## AEROPORTO DI MILANO LINATE MASTERPLAN 2015-2030

### **Studio di Impatto Ambientale** *Chiarimenti in fase istruttoria*

Figura 12-1 Nuova area carburanti: Ipotesi localizzative

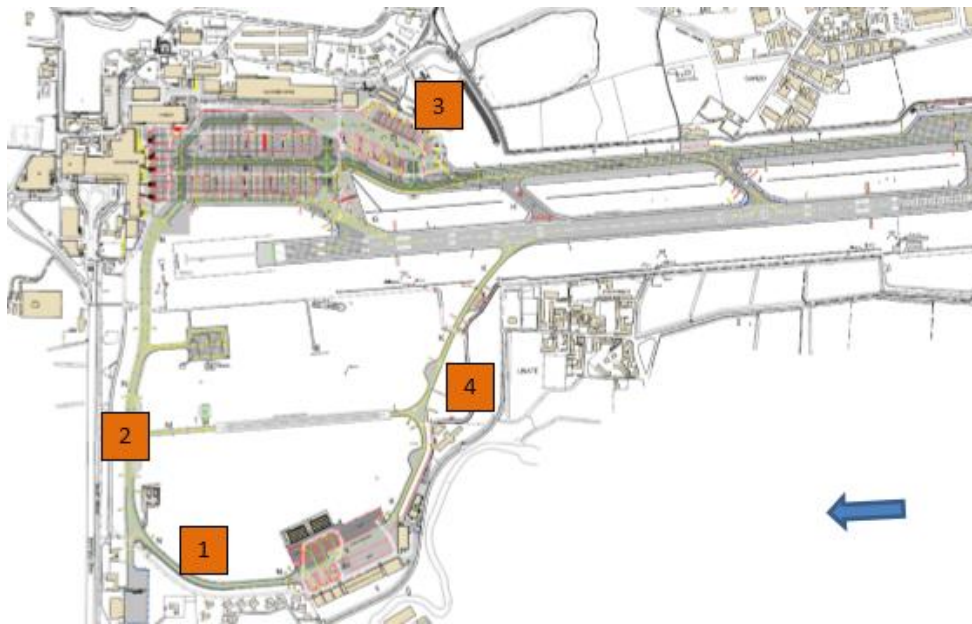
*- dagli elaborati di progetto, non si evince la variazione in termini quantitativi, relativa alla capacità dei serbatoi di stoccaggio di nuova realizzazione; si rileva inoltre l'assenza di una valutazione puntuale in merito al traffico veicolare indotto da tale modifica.*

La scelta di ubicare il nuovo deposito carburanti nell'area indicata dal Master Plan è stata consolidata dopo avere preso in considerazione altre possibili alternative (1. zona ovest del sedime presso Aeronautica Militare; 2. zona nord in prossimità del viale Forlanini; 3. zona attualmente occupata dalla torre di controllo e dall' "isola ecologica"), che però sono state progressivamente scartate o per motivi di difficile accessibilità dall'esterno (ipotesi 1 e 2), o perché non garantivano un'adeguata separazione da altre funzioni esistenti (ipotesi 2 e 3), o perché non soddisfacenti dal punto di vista operativo (ipotesi 1 e 2). Si è pertanto orientata la scelta della nuova ubicazione del deposito carburanti verso la soluzione n. 4 che, come descritto, garantisce invece buoni livelli di accesso, funzionalità, sicurezza operativa, compatibilità con le altre funzioni aeronautiche e possibilità di realizzazione per fasi successive.

La realizzazione dei nuovi serbatoi di carburante nell'area prescelta verrà condotta per fasi successive, sulla base delle effettive esigenze espresse dal mercato, e si potrà eventualmente partire con la realizzazione di quelli più a est, che risultano ubicati a maggiore distanza dal fiume Lambro; si segnala tuttavia anche nell'ipotesi di completo sviluppo la minima distanza tra i serbatoi e la sponda del Lambro risulta comunque superiore ad 80 m.

Qualora il progetto definitivo dell'area in esame dovesse confermare il lay-out individuato dal Master Plan, per garantire la sopra indicata capacità di stoccaggio potrebbe quindi essere sufficiente un unico serbatoio di cilindrico di ca. 25 m di diametro e con un'altezza inferiore ai 4 m.

Figura 12-2 Riposizionamento hangar Breda: Alternative localizzative

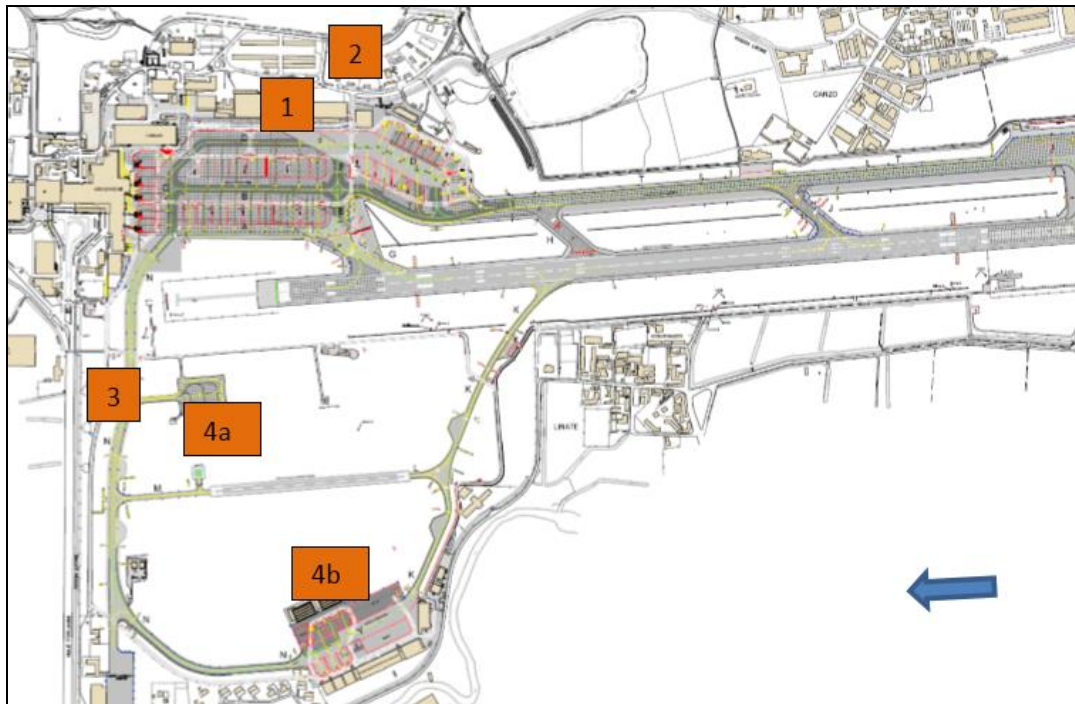
- A. Alternative localizzative per lo spostamento dell'hangar Breda rispetto alla posizione prevista dal Masterplan
- B. Caratteristiche architettoniche dei manufatti di progetto, con specifico riferimento ai fronti land side ed air side del terminal passeggeri

Preliminarmente alla individuazione della zona indicata dal Master Plan aeroportuale per la ricollocazione dell'hangar Breda, sono state svolte, con l'ausilio della società OneWorks che ha supportato SEA della definizione del nuovo strumento di pianificazione, approfondite analisi per valutare quali fossero le possibili alternative, nonché gli aspetti positivi e negativi associabili alle differenti soluzioni.

L'ipotesi di ricostruire l'hangar Breda sul medesimo lato est del piazzale di sosta aeromobili dove si trova oggi, ma più a sud (ipotesi n. 1), è apparsa di difficile attuazione, poiché attualmente non sono disponibili spazi liberi di dimensioni sufficienti ad ospitare l'edificio in esame e si sarebbe dovuto procedere alla demolizione di strutture operative esistenti per recuperare le aree necessarie. Il Master Plan, in effetti, prevede un futuro ridimensionamento degli attuali edifici destinati alla gestione delle merci (conseguente alla prevista diminuzione dei volumi di traffico cargo su Linate), ma le zone che si renderanno libere sono state più opportunamente destinate a funzioni operative indispensabili alla gestione dello scalo (depositi mezzi, officine, uffici operativi), che non sarebbe possibile insediare adeguatamente in altro loco o all'interno di un edificio di dimensioni e caratteristiche così particolari come l'hangar Breda. Altre aree più a sud nell'ambito della stessa zona sono destinate a funzioni esistenti che si ritiene opportuno considerare inamovibili per ragioni di funzionalità e/o di entità dell'investimento conseguente a un eventuale spostamento (centrale elettrica aeroportuale), oppure sono riservate a funzioni (torre di controllo, strutture correlate alle attività di de-icing e di refuelling degli aeromobili) la cui ubicazione è vincolata in prossimità del piazzale da specifiche necessità operative.

Dall'esame delle varie possibilità di ricollocazione dell'hangar Breda è quindi emersa la soluzione, indicata nel Master Plan dell'aeroporto, di prevedere come nuovo insediamento di tale struttura la zona ovest del sedime, in prossimità delle strutture già esistenti e delle aree di espansione del piazzale previste in questa stessa area.
